SAG NR: 17-041 **Skærbæk skole**

Udførsel Gulvbælgingsplan E0
DATO: 2019.05.02 MÅL: As indicated A.X.170.E0 G

5739429#0 - SV: Skærbæk skole branddør

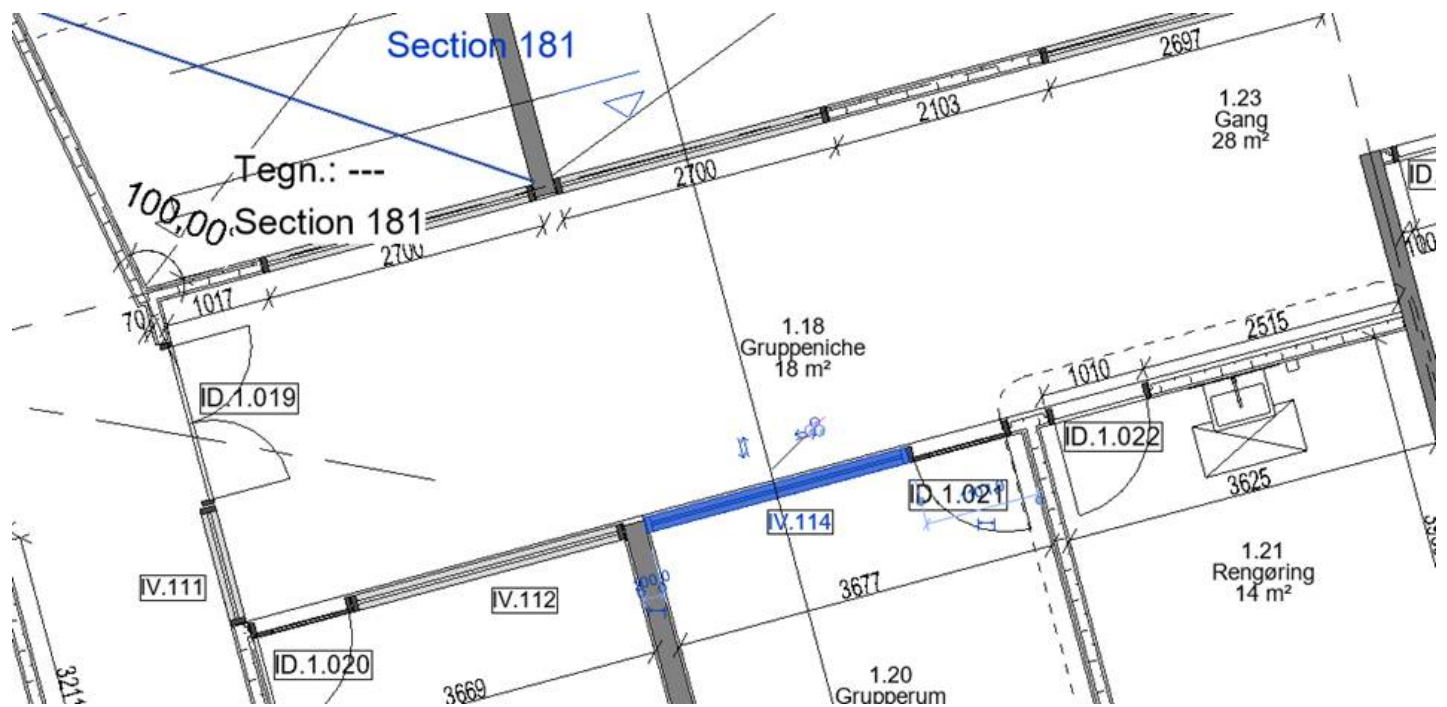
Jeg har tjekket vinduer i gammel model, iht. tilbudsliste rev. 09.01.2019.

Vinduer ud mod dobbelthøje rum, BD nr. 322042 har han med, men disse er ikke beskrevet som sikkerhedsglas, kun brandglas.

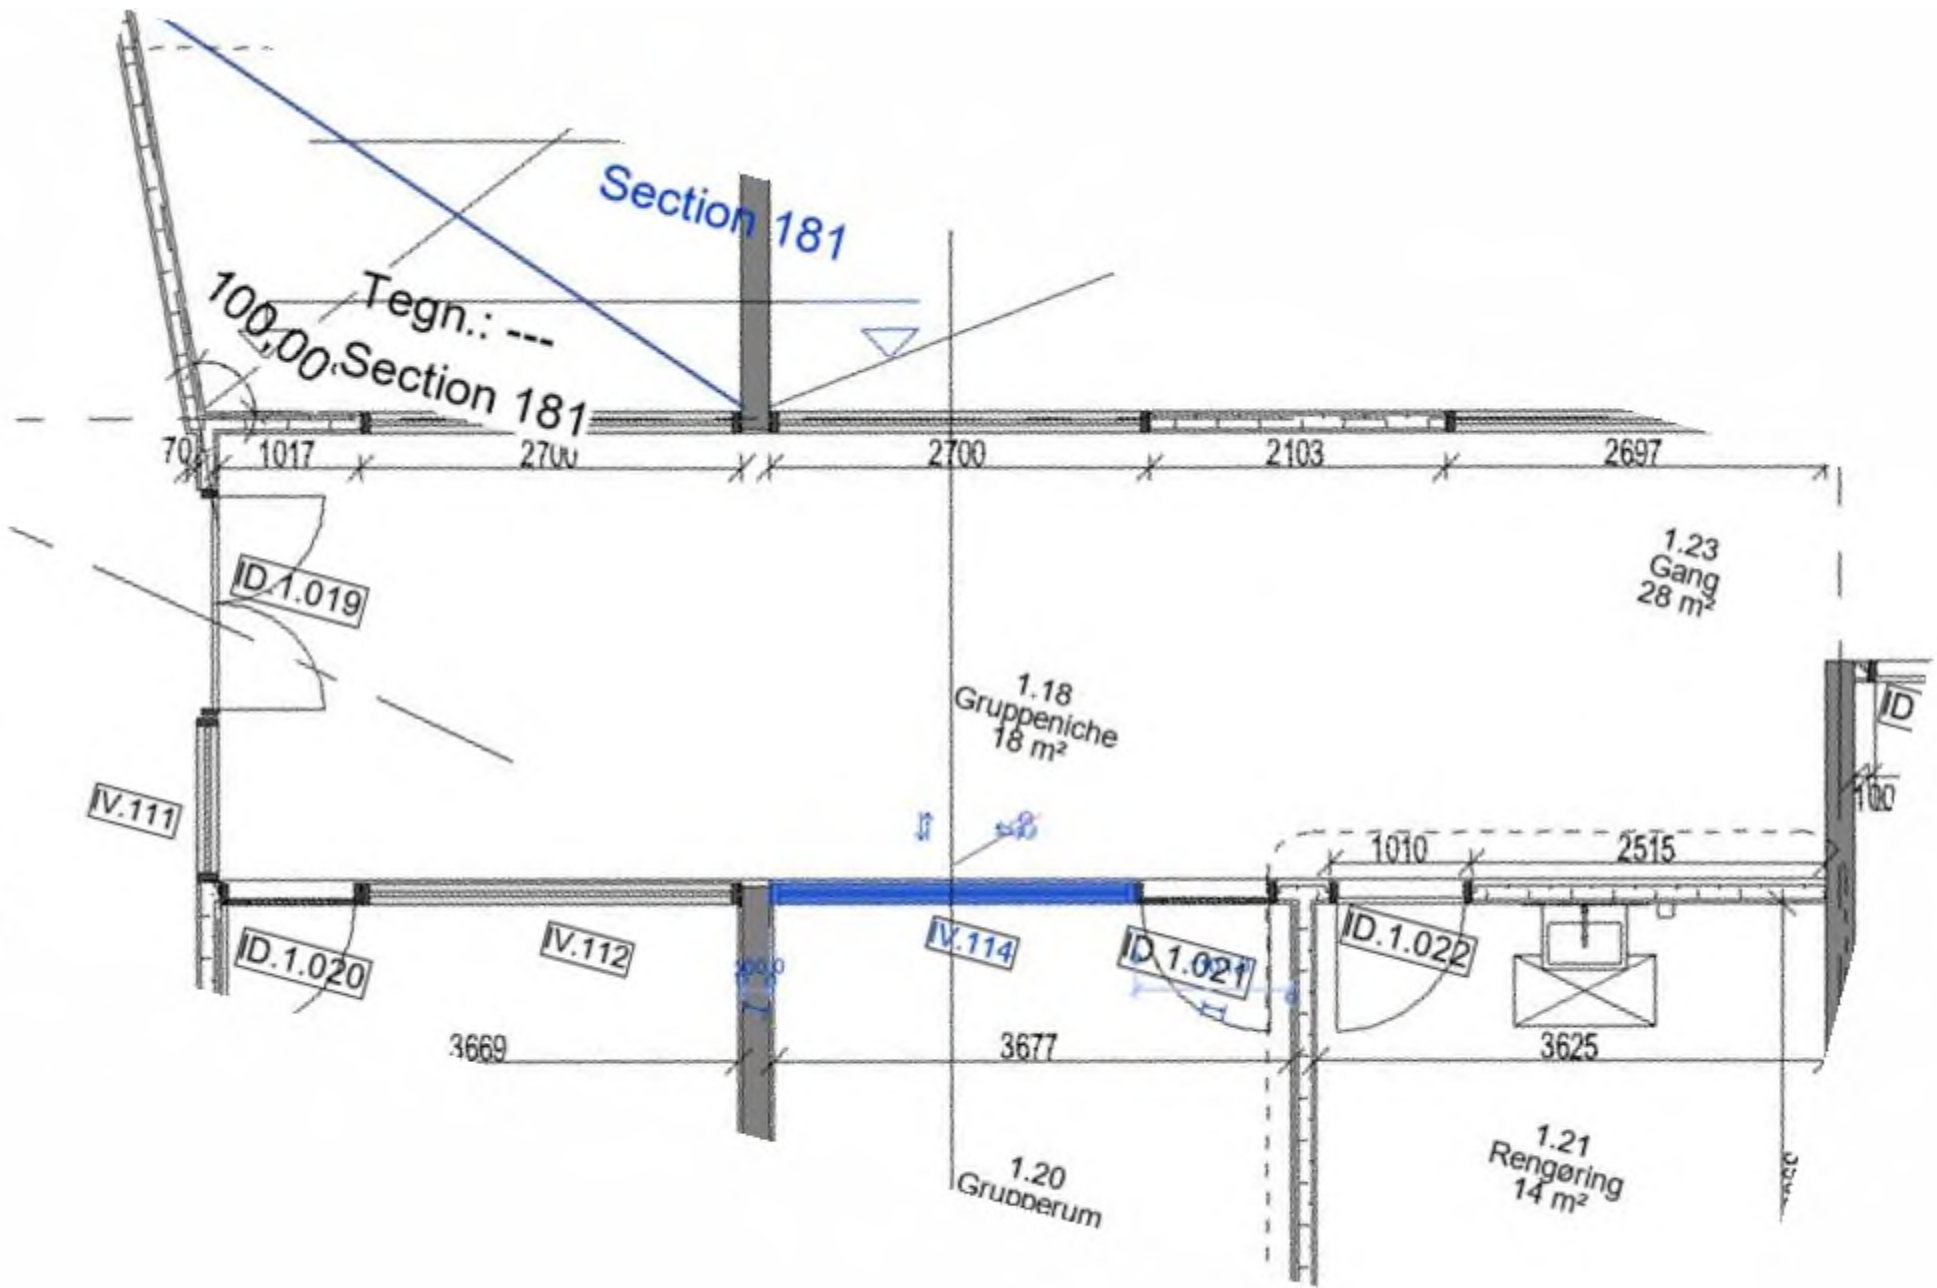
Vi så i går på nogle vinduer i nordbygningen 1 sal. Som tømreren ikke mente var med i projektet. Arne har lige fortalt os, at I mener det er med.

Inden I melder det tilbage til Henning, og de skal til at lave huller i færdige vægge, så skal I være 100 % sikker på at de er med i projektet, både da han gav pris, og at de ikke har været fjernet på et tidspunkt.

Hvis han begynder at lave hullerne, og så kan finde en tegning eller et eller andet, som kan så den mindste tvivl, så kan vi risikere at komme til at betale for at han lave hullerne, og ekstra vinduer.

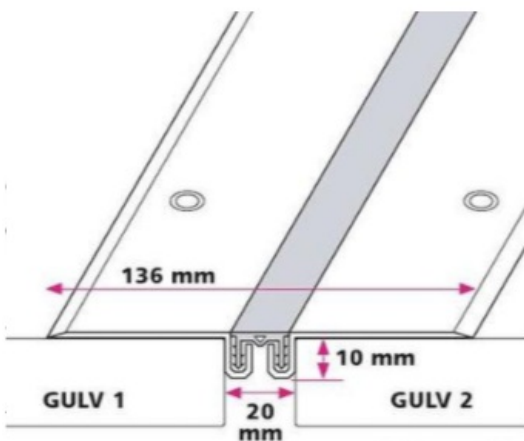
Generelt er dilatationsfuger udført under lette skille vægge som nedenstående detalje – hvor de er skjult. Der er ikke angivet i materialet hvorledes de synlige skal laves. Jeg kan se af undergulvsplanen at det er aktuelt ved 0.12 Hjemområde, 0.64 Samlingsrum, 0.70 Gruppe/Research. Måske der er flere.

Jeg vil foreslå at man lave en form for skinne, som fx nedenstående. Der er mange produkter, så måske man kan høre gulventreprenøren om han har et velegnet produkt som passer med gulvbelægningen?

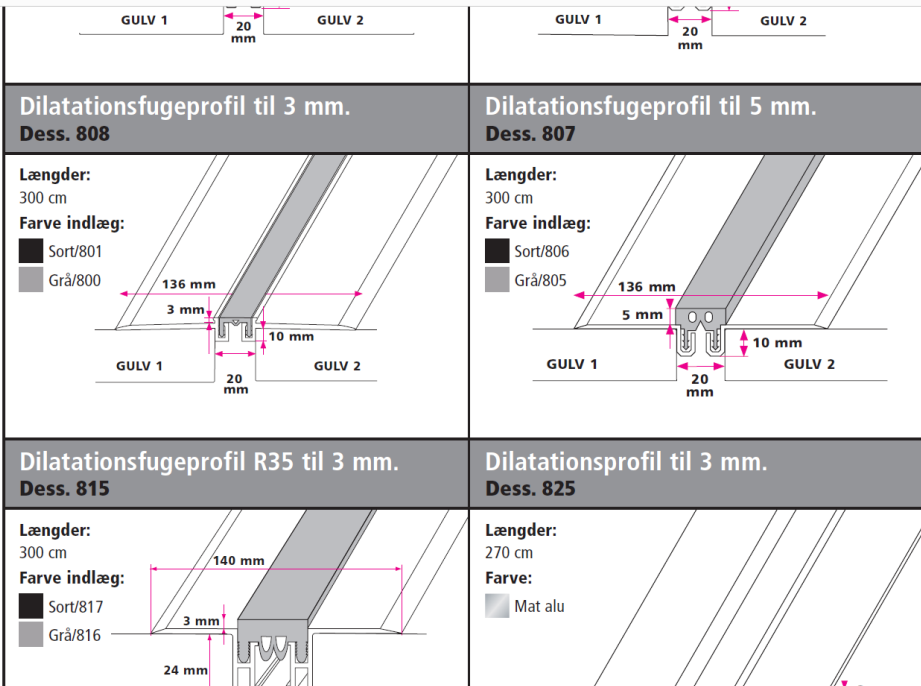
Jeg har kigget nærmere på det materiale du har sendt til gulventreprisen.
Kan se på undergulvsplanen A-X-160-E0, at der fremgår dilationsfuger og lydfuger, på flere af de billeder du fremsender fremgår disse ikke.
Særlige billede 4 og 2 (se vedhæftet) der skulle ligge under væg.

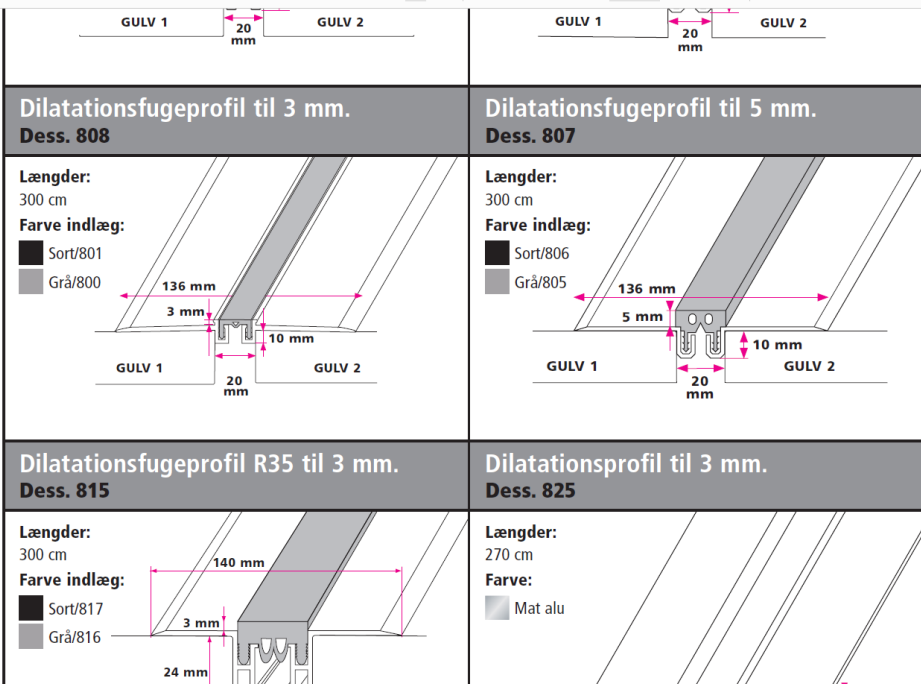
Jeg har kigget nærmere på det materiale du har sendt til gulventreprisen.
Kan se på undergulvsplanen A-X-160-EO, at der fremgår dilatationsfuger og lydfuger, på flere af de billeder du fremsender fremgår disse ikke.
Særlige billede 4 og 2 (se vedhæftet) der skulle ligge under væg.

<SSK_Udklip fra Grænsefladetegning, Røgudluftning_07.09.2020.pdf>

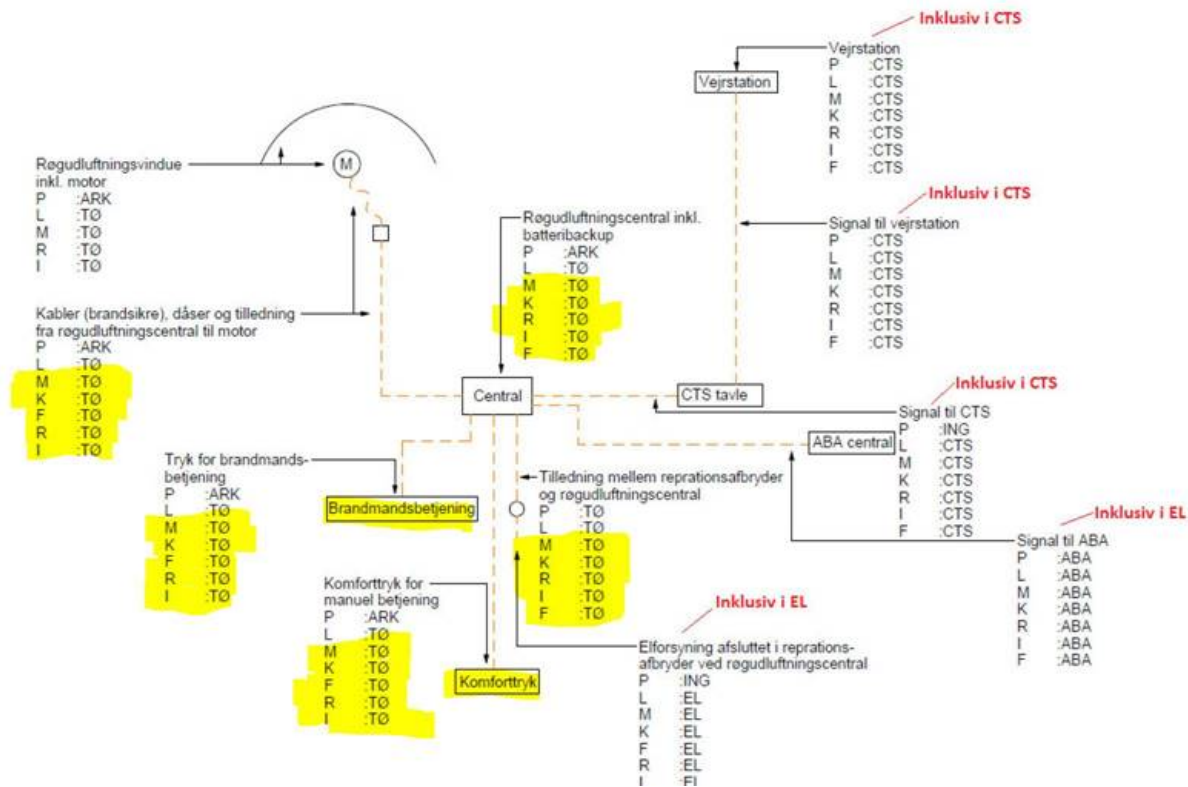
Nu skal I høre hvad hvordan jeg læser din tegning og der er noget der ikke giver mening.

Er du sød at forklare mig dette!!!

Det der er markeret med gult

<SSK_Udklip fra Grænsefladetegning, Røgdulftning_07.09.2020.pdf>

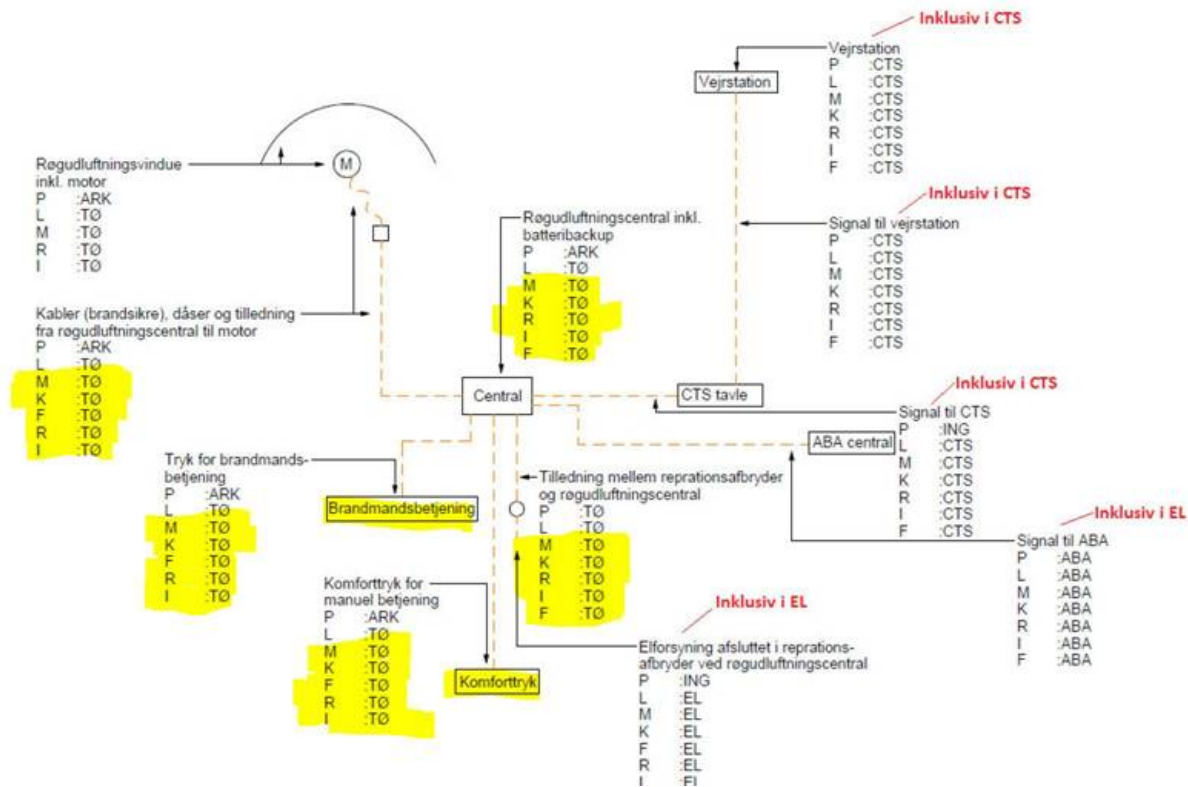
Nu skal i høre hvad hvordan jeg læser din tegning og der er noget der ikke giver mening.

Er du sød at forklare mig dette!!!

Det der er markeret med gult

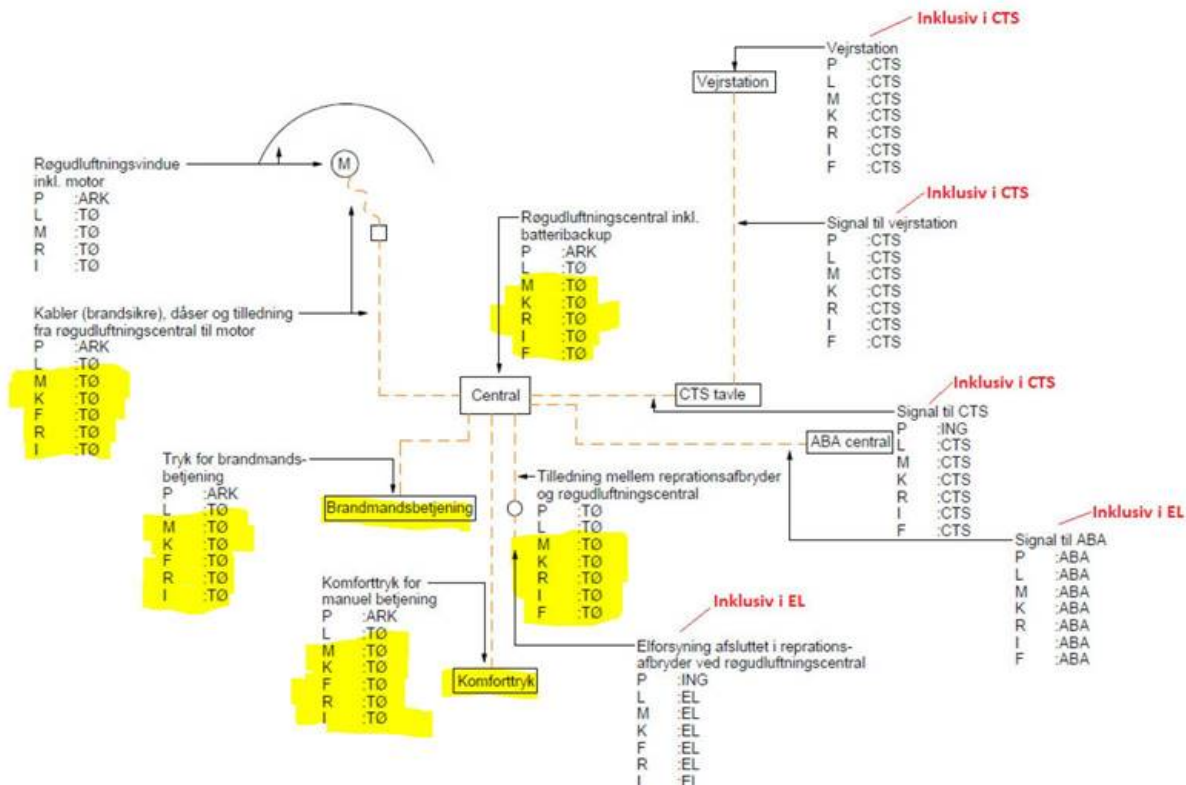
Nu skal I høre hvad hvordan jeg læser din tegning og der er noget der ikke giver mening.

Er du sød at forklare mig dette!!!

Det der er markeret med gult

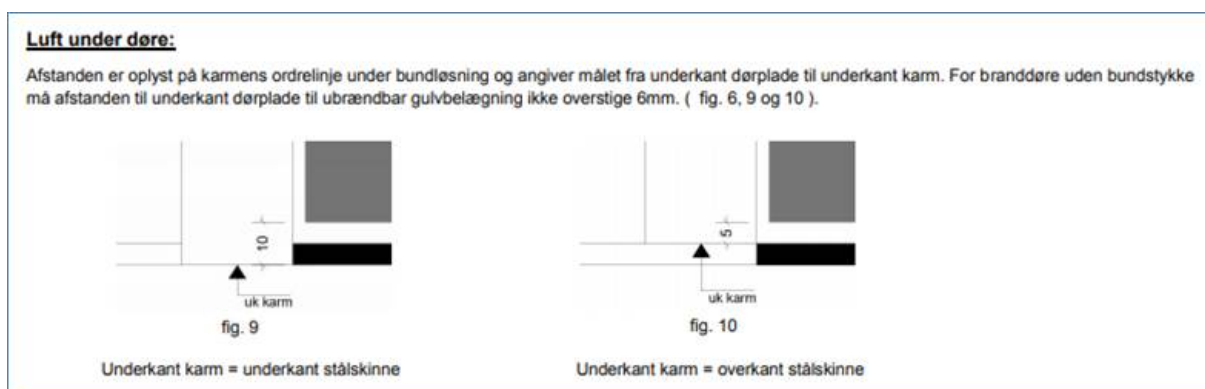
Har undersøgt lidt i forhold til tolerancen på bundskinnen, det eneste jeg kan finde er nedenstående beskrivelse.

Jeg tolker det således, at såfremt luft under døre ikke overstiger 6 mm er det godkendt, kan i overholde det?
